Avis délibéré de la mission régionale d'autorité environnementale sur la construction du parking "Boucle-est" de 660 places au Val-Claret, sur la commune de Tignes (73)

Avis n° 2023-ARA-AP-1621

Avis délibéré le 19 décembre 2023

Figure 2: Localisation de différents parkings (source : Dreal d'après dossier) dont le parking Boucle-est en vert

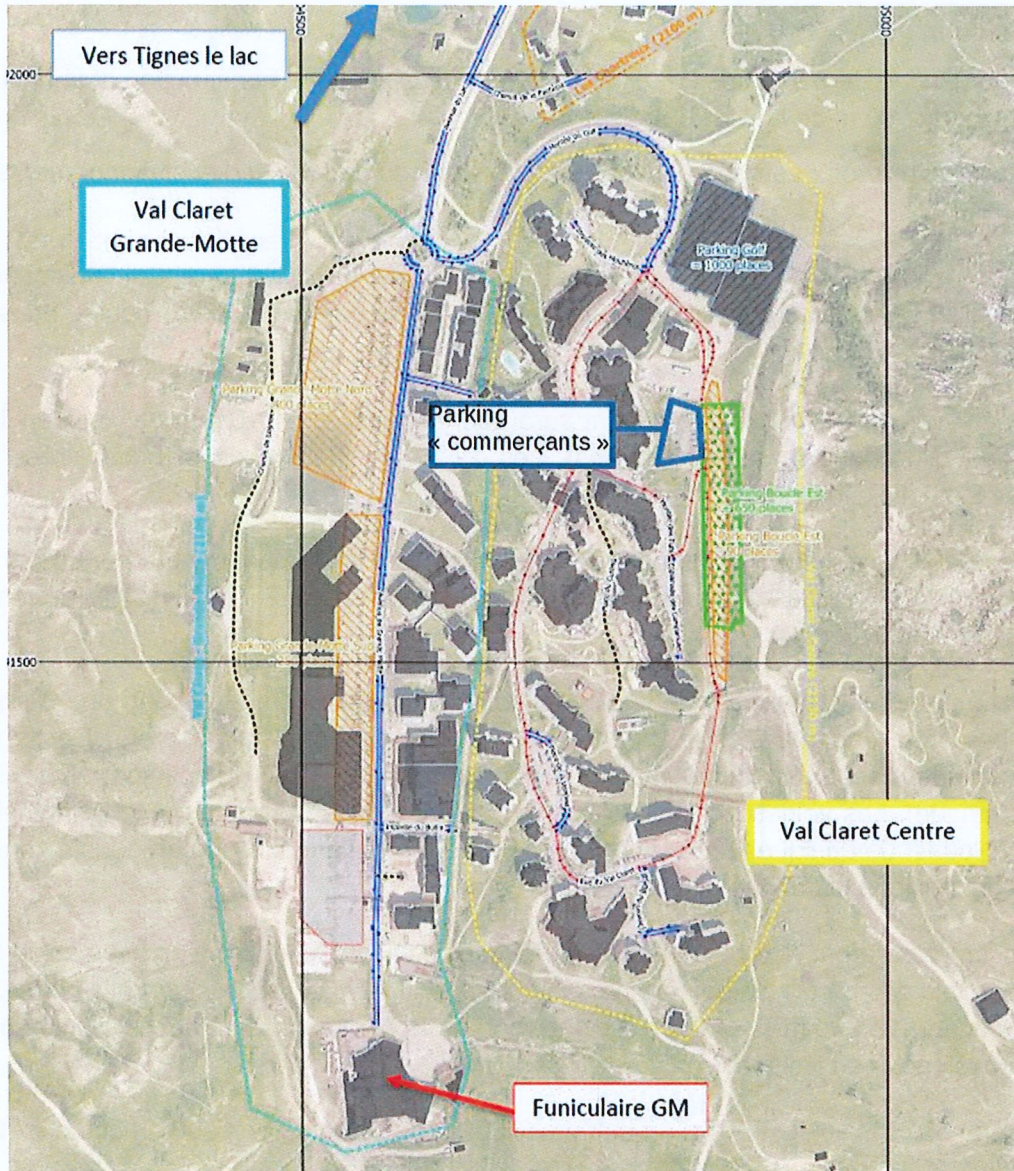
Le dossier ne mentionne pas les capacités de stationnement privées liées aux différentes structures d'hébergements (notamment hôtelières⁴) du Val-Claret et ne présente pas clairement les difficultés de stationnements qui sont évoquées pour justifier le dimensionnement du parking Boucle-est.

Le dossier ne mentionne pas comment a été pris en compte le développement des transports en commun, envisagé par la commune, dans l'analyse des besoins en stationnement à long terme, ni dans quelle mesure le dimensionnement du parking en tient compte.

L'Autorité environnementale recommande de justifier le dimensionnement du projet en s'appuyant sur une analyse de l'offre globale de stationnements du Val-Claret, publique et privée, au regard des besoins, en tenant compte du développement des transports en commun envisagé par la commune et en précisant les difficultés actuelles de stationnement.

Le périmètre du projet englobe le parking Boucle-est, la création des voies d'accès au parking et l'aménagement de la route du Golf. La suppression du parking de la Grande Motte dont une partie des stationnements doit être compensée par le parking Boucle-est, doit permettre la réalisation d'un plateau ludique et sportif avec une remontée mécanique et une grenouillère. Ces aménagements ne sont pas décrits dans l'étude alors qu'ils sont susceptibles d'avoir un lien fonctionnel avec le projet de parking "Boucle-est". Le réaménagement du parking "commerçants", effectué pour matérialiser le cheminement des piétons entre le parking Boucle-est et le Val-Claret est mentionné et représenté sur les plans.

L'Autorité environnementale recommande de décrire les aménagements envisagés en lieu et place du parking de la grande Motte dont les places seront compensées par la création du parking Boucle-est et de redéfinir, en conséquence, le périmètre du projet et de mettre à jour l'évaluation sur cette base ainsi revue.
